# 审图常见问题解析

2024年高频强条和常见问题专刊

主办单位 北京市规划和自然资源委员会

2025年3月 总第20期

图1 建筑地下二人防范围平面图

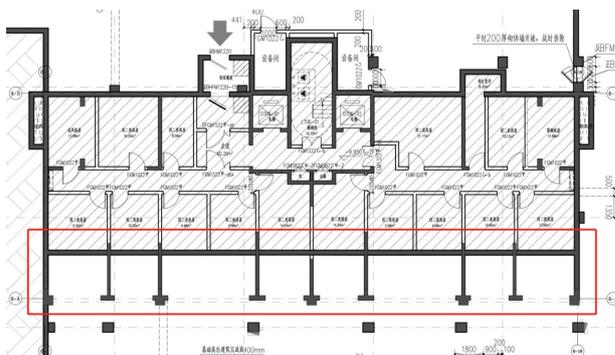
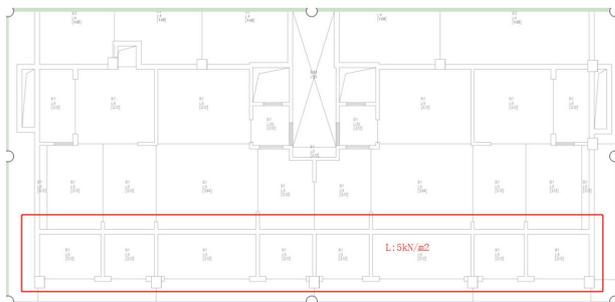
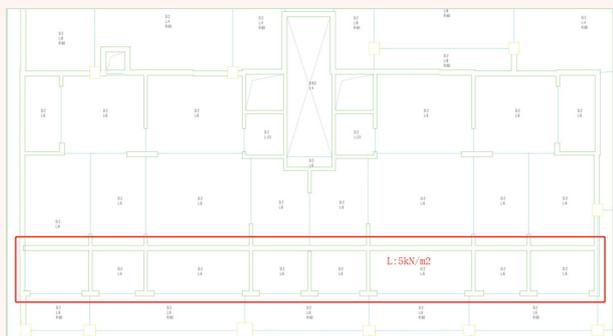
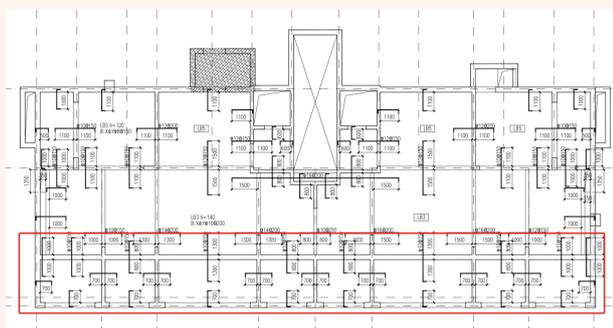
6#住宅楼地下二局部范围为人防的一部分, 计算书在地下车库子项、6#住宅楼子项均未输入人防荷载; 图纸在地下车库子项、6#住宅楼子项亦未按照人防结构构件设计。

人防工程结构应能承受常规武器爆炸动荷载和核武器爆炸动荷载的分别作用。本工程结构设计时，未仔细核对人防范围，导致计算书在人防范围的部分楼板漏输入人防荷载，图纸中楼板、梁、人防内墙等配筋均未考虑人防构件设计要求。

按照建筑专业战时平面图范围输入人防荷载，依据计算配筋修改图纸，满足人防结构构件承载力及构造要求。

图1 首层空调通风平面(局部)

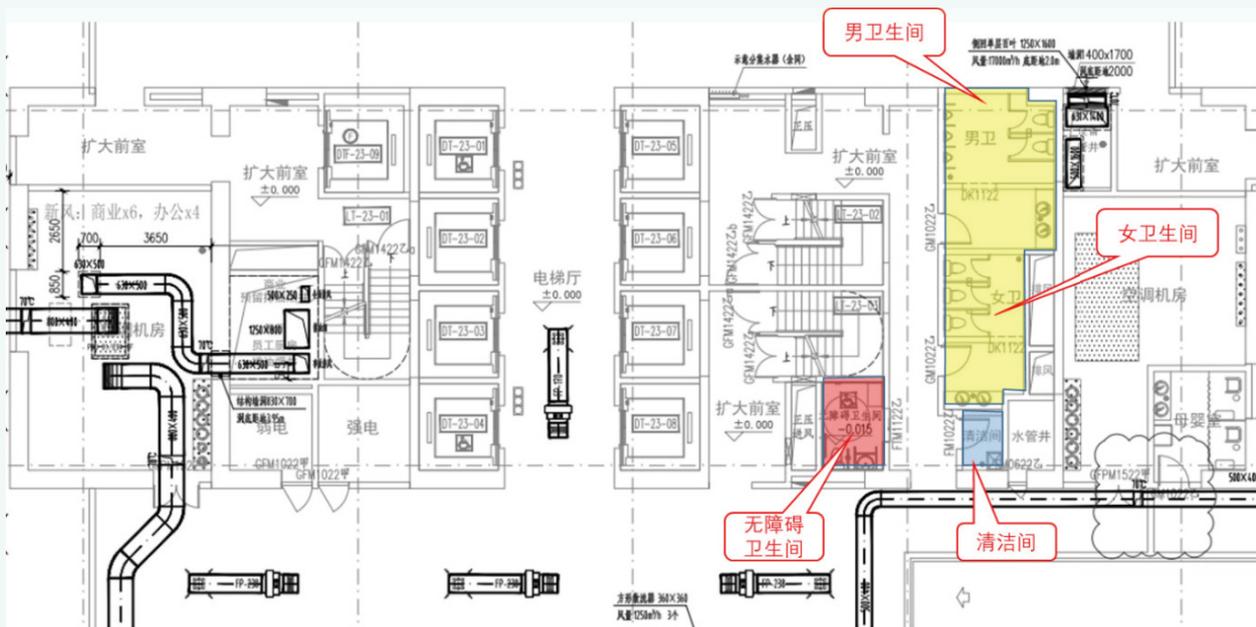
某多功能用地项目，总建筑面积497000m<sup>2</sup>，建筑功能涵盖高品质写字楼、高端公寓、商业及附属配套设施。绿色建筑星级等级目标为三星级。某商业单体首层卫生间及清洁间无外窗，未见机械排风措施，无法保证上述区域负压。详见图1。

首层核心筒内男女卫生间、无障碍卫生间、清洁间增加机械排风措施，保证负压。

图2 卫生间排水系统图(局部)

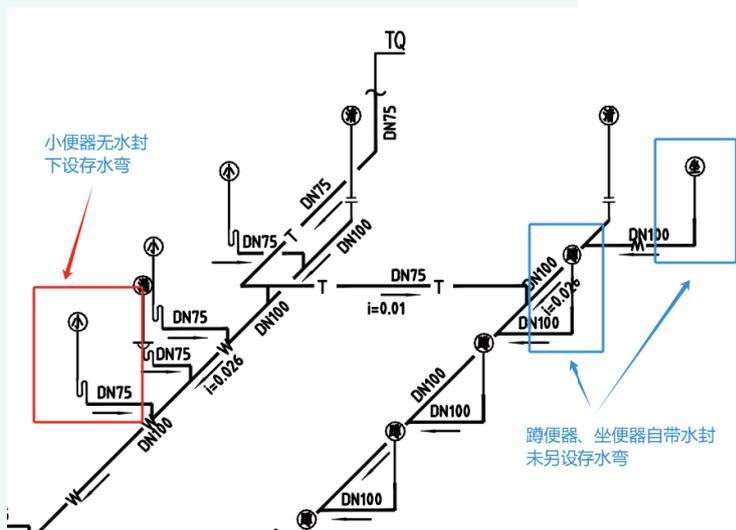
卫生器具中坐便器和蹲便器选用自带水封器具，小便器未选用自带水封器具。卫生间排水系统图中小便器下设置存水弯，见图2。

设计说明中明确采用构造内自带水封的便器，卫生间排水系统图中小便器下不另设存水弯，以符合《绿色建筑评价标准》控制项第5.1.3条第3款规定。

图1 无障碍厕所未明确多功能台、低位挂衣钩位置

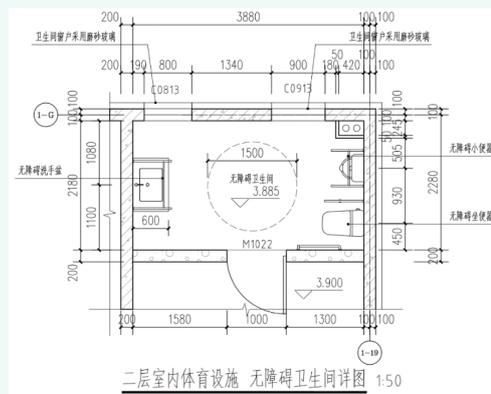
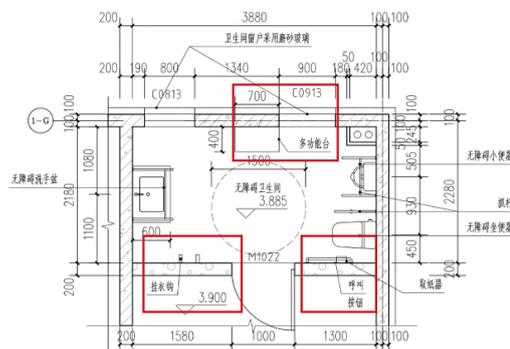
案例一：某项目未明确无障碍卫生间内部多功能台、低位挂衣钩的设置位置，违反《建筑与市政工程无

障碍通用规范》第3.2.3条第2款“无障碍厕所内部应设置无障碍坐便器、无障碍洗手盆、多功能台、低位挂衣钩”的规定，见图1。

项目整改后，无障碍厕所内补充多功能台、低位挂衣钩等位置；将无障碍厕所门改为水平滑动式门，满足规范要求，见图3、4。

图2 无障碍厕所门向内开启

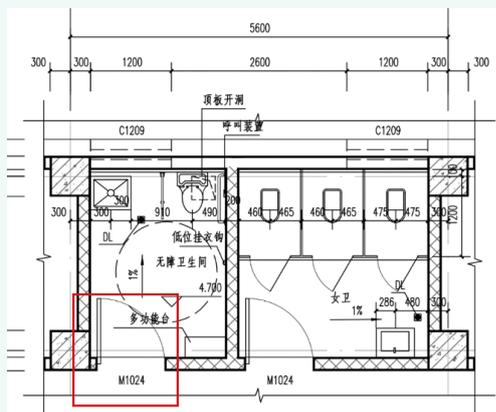
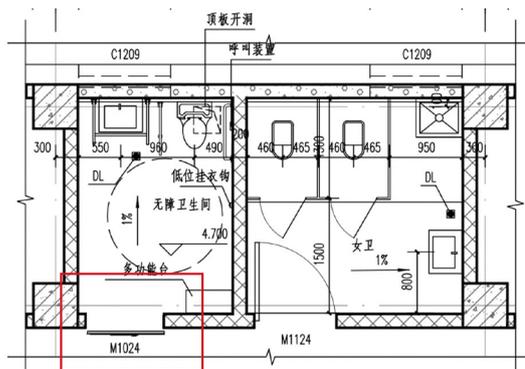
案例二：某项目无障碍厕所的平开门向内开启，违反《建筑与市政工程无障碍通用规范》第3.2.3条第3款“无障碍厕所应设置水平滑动式门或向外开启的平开门”的规定，见图2。

图1 标准层局部截图(案例一)

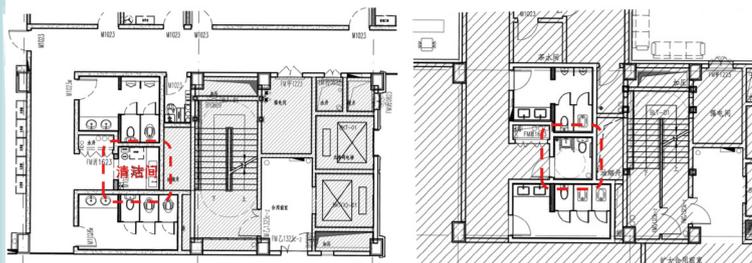
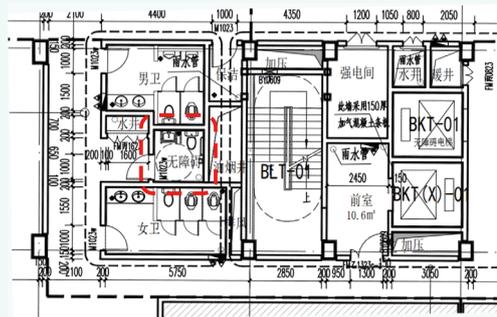
案例一：某公共建筑，仅在首层设置了无障碍卫生间，其余各层均未分别设置1个满足无障碍要求的公共卫生间(厕所)或独立的无障碍厕所，违反《建筑与市政工程无障碍通用规范》第3.2.4条的规定，见图1和图2。

案例一:按照规范规定,在除一层外其余各层男、女卫生间附近设置1个独立的无障碍厕所,见图4。

图3 平面局部截图(案例二)

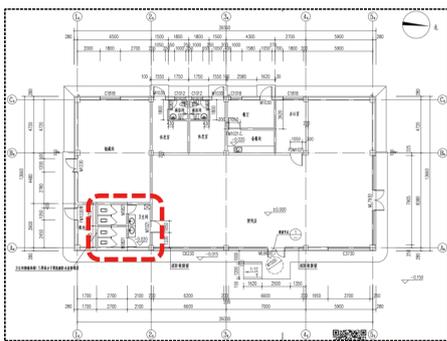
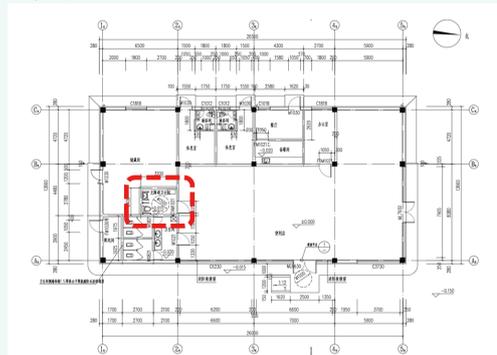
案例二:某公共建筑项目首层设置男、女公共卫生间,未设置至少1个满足无障碍要求的公共卫生间(厕所),违反《建筑与市政工程无障碍通用规范》第3.2.4条的规定,见图3。

案例二:增加设置1个独立的无障碍厕所,见图5。

图1 《无障碍设计》图集第J14页截图

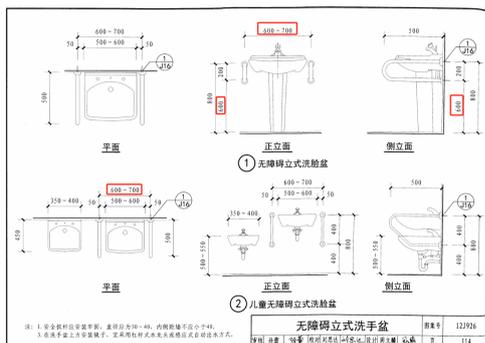
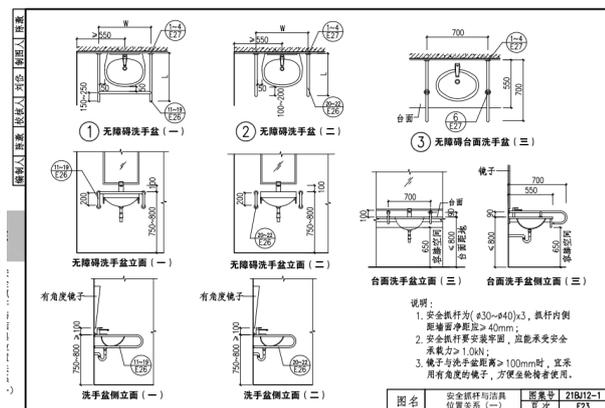
案例一：某无障碍卫生间洗手盆抓杆选用国标图集《无障碍设计》12J926中第J14页做法（见图1），违反《建筑与市政工程无障碍通用规范》第3.1.10条第1款的规定。

21BJ12-1第E23页做法(见图4),选用洗手盆抓杆时注意复核规范对于容膝空间的尺寸要求。

图2 卫生间详图（局部）

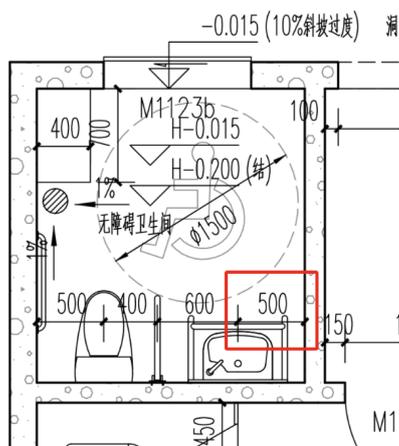
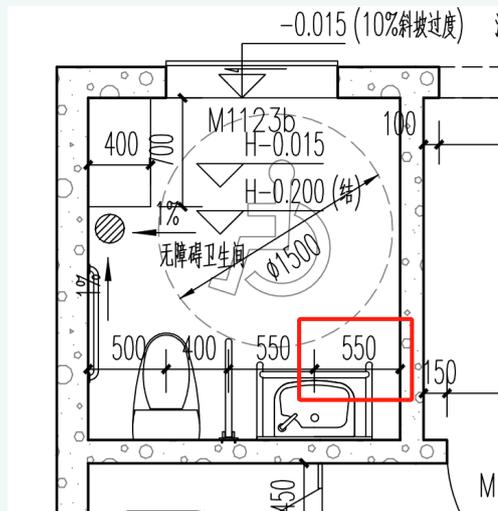
案例二：某酒店会议区，一层无障碍卫生间，无障碍洗手盆水嘴中心距侧墙的距离不足550mm（见图2），违反《建筑与市政工程无障碍通用规范》第3.1.10条第1款的规定。

案例二：本项目无障碍卫生间内无障碍洗手盆水嘴中心距侧墙的距离为500mm，未考虑乘轮椅者有占用较大的宽度的需求，水嘴中心距离侧墙过近，违反《建筑与市政工程无障碍通用规范》第3.1.10条第1款的规定。

案例二:按照规范要求将无障碍卫生间的无障碍洗手盆向左侧移动50mm,使水嘴中心距侧墙的距离增加到550mm(见图5)。

图5 修改后首层局部平面图(案例一)

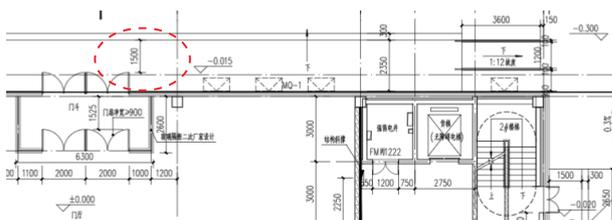
案例一:某公建项目首层平面图中,无障碍出入口门完全开启的状态下平台净深度不足1.50m,违反《建筑与市政工程无障碍通用规范》第2.4.2条的规定(见图1)。

轮椅的回转和通行,还要考虑其他人通行的安全和便利。本项目入口平台标注2.0m,但无障碍出入口门完全开启后净深度小于1.5m(见图1),不满足规范要求。

案例一:加大无障碍出入口平台的深度,满足外门完全开启的状态下平台净深度不小于1.50m(见图5)。同时,如场地条件允许,建筑出入口建议改为坡度不大于1:20的平坡出入口,平坡出入口较为平缓,入口可以不设置平台。

图1 某住宅项目无障碍住房救助呼叫装置平面图

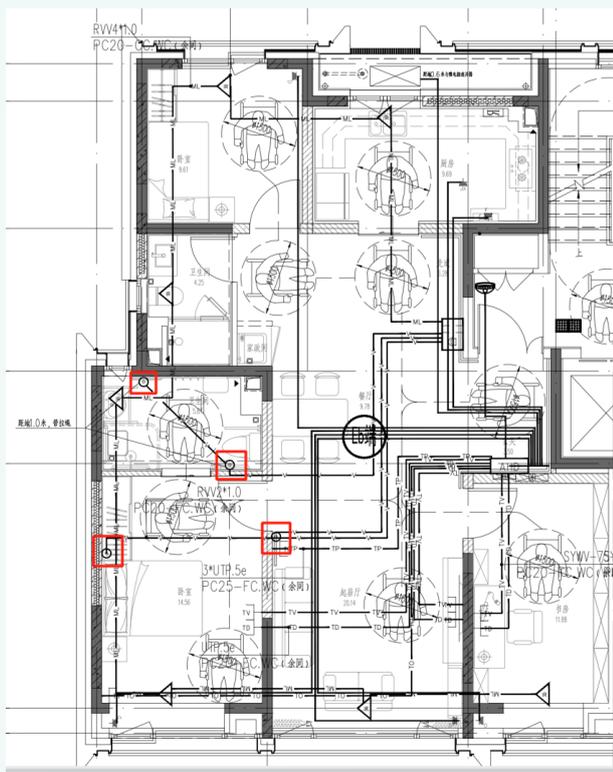
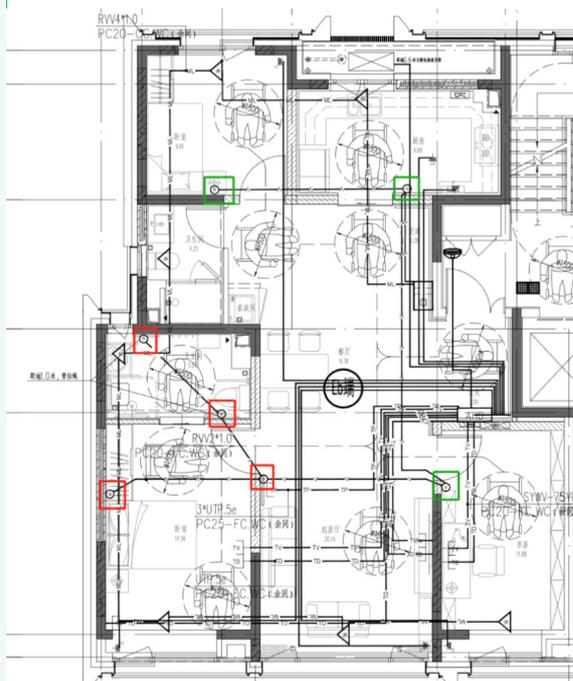
某项目总建筑面积49281.47m<sup>2</sup>,含8栋住宅楼及其配套用房和地下车库。无障碍住房仅在起居厅、主卧室及卫生间设置救助呼叫装置,其余卧室及厨房没有设置,如图1,违反《建筑与市政工程无障碍通用规范》第3.4.3条的规定。

无障碍客房和无障碍住房内设置无障碍设施的主要人员活动空间,包括无障碍起居室(厅)、卧室、卫生间、厨房等,均应设置救助呼叫装置。上述项目无障碍住房呼叫装置修改后如图2。

图1 工程地质剖面图

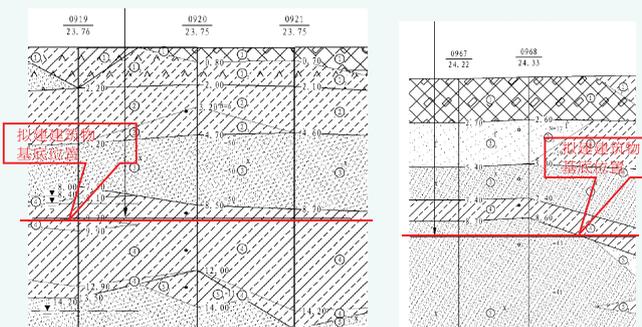
某项目拟建建筑物基坑开挖深度6.0~10.0m，见图1。勘察报告建议基坑支护方式可采用土钉墙或护坡桩加锚杆支护，基坑支护设计参数见附图表“各土层主要物理力学性质综合统计表”。但在该附表中，基坑支护涉及到的部分土层未提供基坑设计所需参数，如土层的重度及抗剪强度指标，见表1。不满足《工程勘察通用规范》中第6.1.9条第2款要求。

图1 典型工程地质平面图

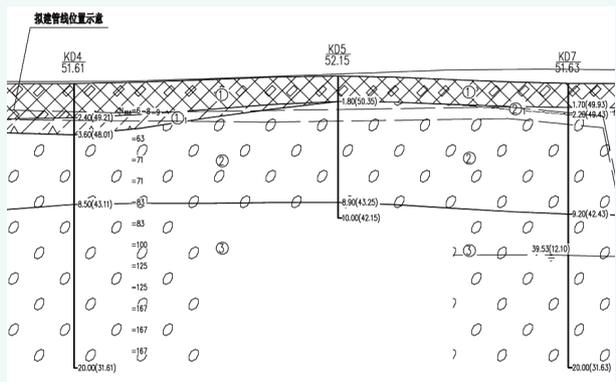
某市政管线勘察项目,拟建场地表层为①人工填土层,厚度0.7~2.6m,其下为一般第四纪②卵石层、②<sub>1</sub>细砂层、③卵石层。拟建管线基底埋深2.0~4.5m,基底持力层为①填土层、②细砂层、②卵石层。典型工程地质剖面图及管线基底位置见图1。勘察报告中未对管线地基均匀性进行分析评价。

地基均匀性评价是地基基础评价工作的基本内容之一,《工程勘察通用规范》第6.1.5条对此提出了明确要求。本项目勘察报告仅对地基方案提出了建议,未对管道地基进行均匀性评价,不符合规范《工程勘察通用规范》第6.1.5条第1款的规定。报告相关截图见图2。

图1 工程地质剖面图

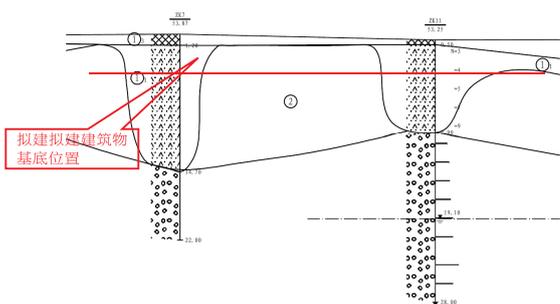
某新建厂房项目拟建场地20m深度范围内砂土素填土①<sub>1</sub>层和粉细砂②层为可液化土层，液化等级为严重液化。砂土素填土①<sub>1</sub>层厚度分布不均，为历史文勘期间所挖探沟的回填土，厚度0.30~13.50m（见图1）。

图1 工程地质剖面图

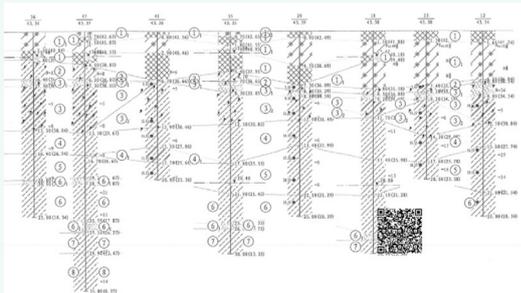
根据勘察报告工程地质剖面图显示，23#、41#钻孔终止于第⑤层，未进入建议的最短桩端持力层⑥黏质粉土~粉质黏土层，其余一般性勘探孔（12#、29#、56#钻孔）深度均未达到建议的桩端持力层⑦粉质黏土~黏质粉土层、⑧粉质黏土~重粉质黏土及夹层，见图1工程地质剖面图。违反了《工程勘察通用规范》第3.2.5条第1款的规定。

本项目勘察报告的地基基础方案建议采用桩基础，并以第⑥层黏质粉土~粉质黏土、第⑦层粉质黏土~黏质粉土或第⑧层粉质黏土~重粉质黏土及夹层作为桩端持力层。一般性勘探孔深度均应进入建议的最长桩的桩端持力层，即第⑧层粉质黏土~重粉质黏土及夹层。本项目一般性勘探孔深度为 $20.0\sim 25.0m$ 。从图1“工程地质剖面图”可见，部分一般性勘探孔未进入建议的最短桩端持力层，即第⑥层黏质粉土~粉质黏土层，其余一般性勘探孔均未进入建议的第⑦层粉质黏土~黏质粉土及第⑧层粉质黏土~重粉质黏土桩端持力层，不能满足一般性勘探孔进入预计桩端平面以下岩土层一定深度的要求。
